**AVIS RELATIF A LA PROTECTION
CONTRE LES EVENTUELS EFFETS NOCIFS ET NUISANCES
PROVOQUES PAR LES RAYONNEMENTS NON IONISANTS
GENERES PAR DES ANTENNES EMETTRICES STATIONNAIRES**

Commune : JALHAY - Exploitant : PROXIMUS

Référence exploitant : 87JAL_00

Rapport n° 1708 / 2023

Figure 1 : Vue en plan des lieux de séjour et des points de contrôle

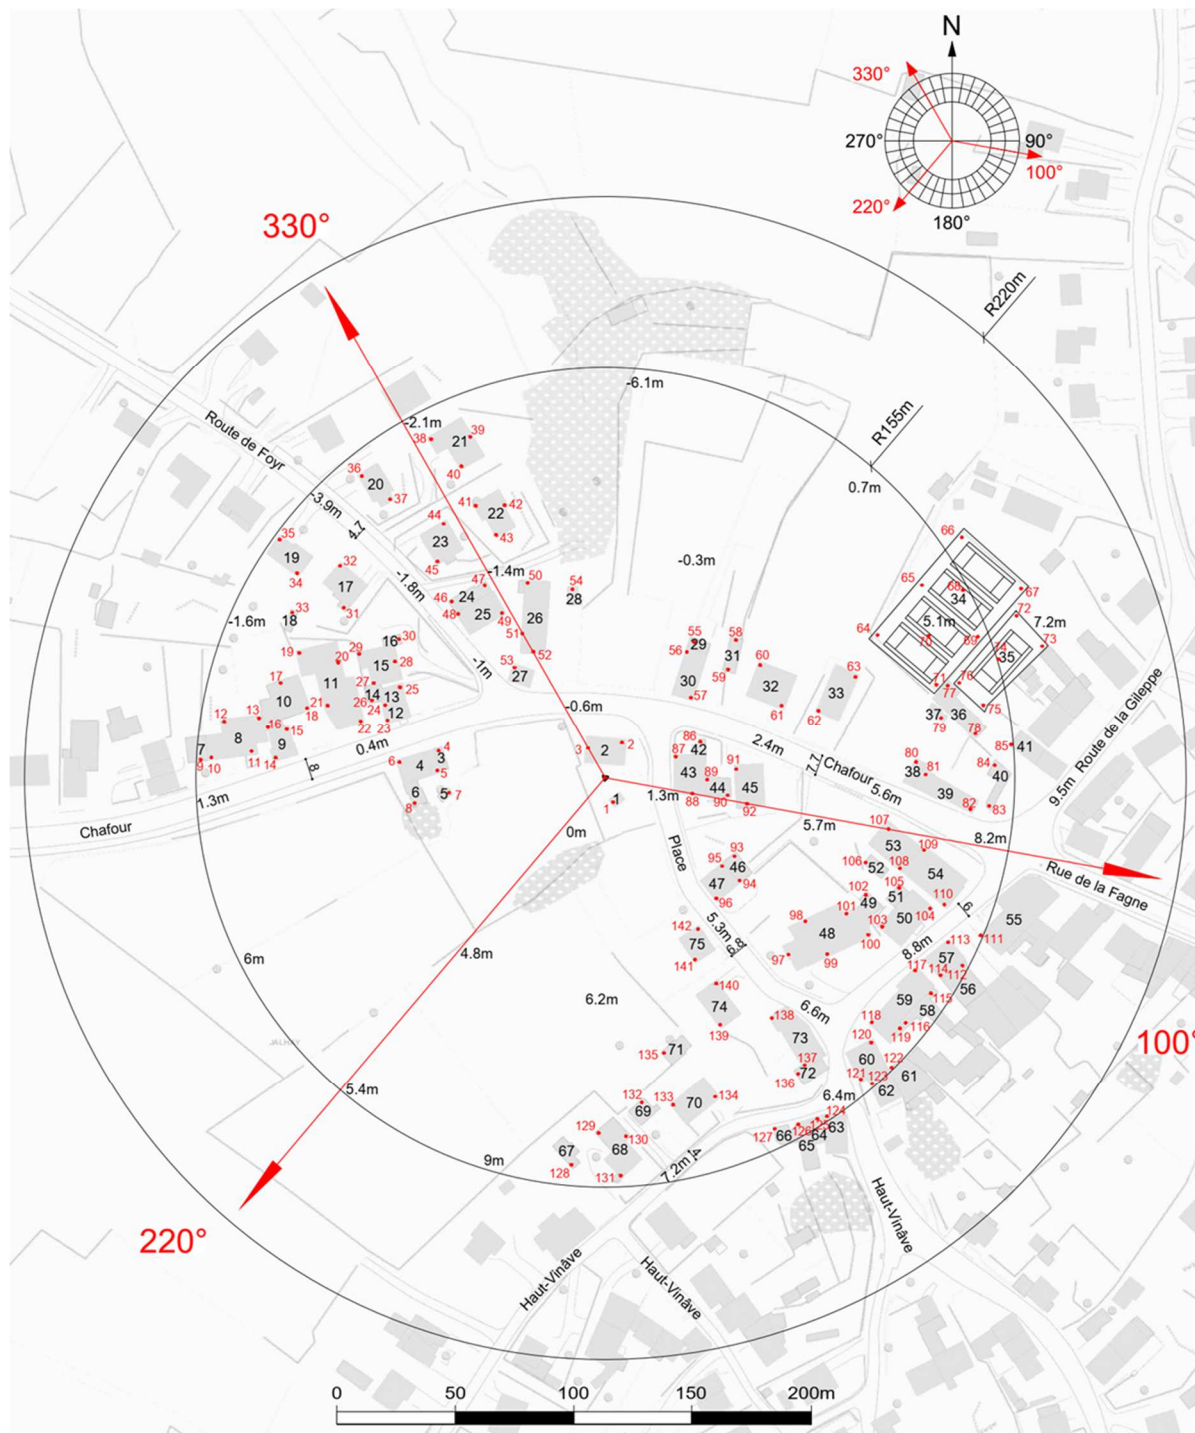
- le numéro du point de contrôle repris sur un des plans de la figure 1;
- le numéro du LS dans lequel se trouve le point de contrôle de la 1^{ère} colonne ;
- l'atténuation d'obstacle prise en compte pour le calcul de l'indice d'exposition dans le LS ;
- le résultat du calcul de l'indice d'exposition.

N° point de contrôle	LS	Atténuation (dB)	Indice d'exposition relatif à la limite par installation IE_i
109	LS54	3,0	0,145
110	LS54	3,0	0,116
75	LS35	0,0	0,115
74	LS35	0,0	0,103
100	LS48	3,0	0,100
82	LS39	3,0	0,099
104	LS50	3,0	0,098
108	LS53	3,0	0,098
73	LS35	0,0	0,095
113	LS57	3,0	0,094
76	LS35	0,0	0,089
83	LS40	3,0	0,088
111	LS55	3,0	0,088
85	LS41	3,0	0,085
72	LS35	0,0	0,085
117	LS59	3,0	0,083
84	LS40	3,0	0,081
112	LS56	3,0	0,079
114	LS57	3,0	0,079
101	LS48	3,0	0,077
107	LS53	3,0	0,074
69	LS34	0,0	0,072
67	LS34	0,0	0,070
99	LS48	3,0	0,065
103	LS50	3,0	0,063
115	LS58	3,0	0,061
118	LS59	3,0	0,059
81	LS39	3,0	0,059
119	LS59	3,0	0,059
68	LS34	0,0	0,057
116	LS58	3,0	0,051
66	LS34	0,0	0,049
120	LS60	3,0	0,048
78	LS36	3,0	0,046
128	LS67	3,0	0,044

En ce qui concerne les antennes de l'installation mentionnées dans le tableau 1, la distance maximale à laquelle la limite pourrait être atteinte, à l'extérieur, est égale à 71,5 m. S'il n'y a pas de LS à une distance inférieure, les antennes respectent forcément la limite d'immission.

Dans le cas des LS situés à l'intérieur des bâtiments, une atténuation d'obstacle est prise en compte et il en résulte que la distance maximale à laquelle la limite pourrait être atteinte se réduit à 50,6 m.

Figure 2 : Vue en plan des installations d'antennes dans un rayon de 300 mètres autour de l'installation faisant l'objet de la demande d'avis

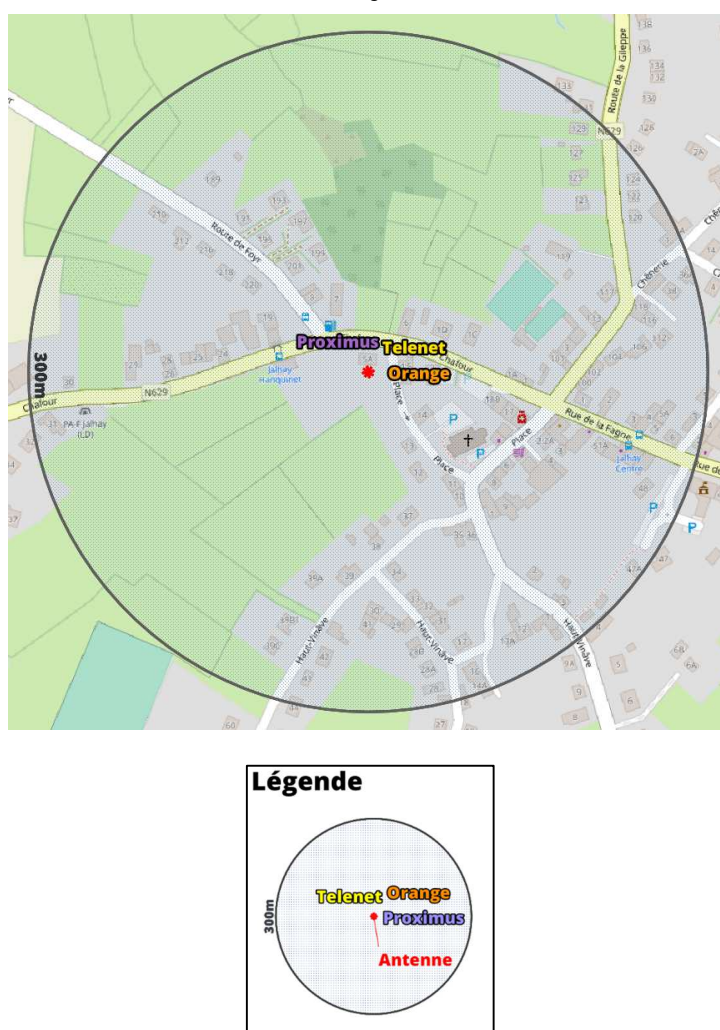
Le plan en projection verticale de la figure 2 indique la localisation des antennes actives éventuelles visées par le décret et situées dans un rayon de 300 mètres autour de l'installation référencée dans le paragraphe 2. Les données de localisation de ces antennes et les avis correspondant sont accessibles via le cadastre en ligne des antennes émettrices stationnaires⁶.

Compte tenu du nombre d'installations localisées dans la figure 2, il apparaît que l'intensité du rayonnement électromagnétique généré, dans les lieux de séjour situés à proximité de l'installation référencée dans le paragraphe 2, par l'ensemble des antennes émettrices stationnaires de l'ensemble des exploitants du même site d'antennes émettrices stationnaires respecte la limite fixée à l'article 4, § 2 du décret.
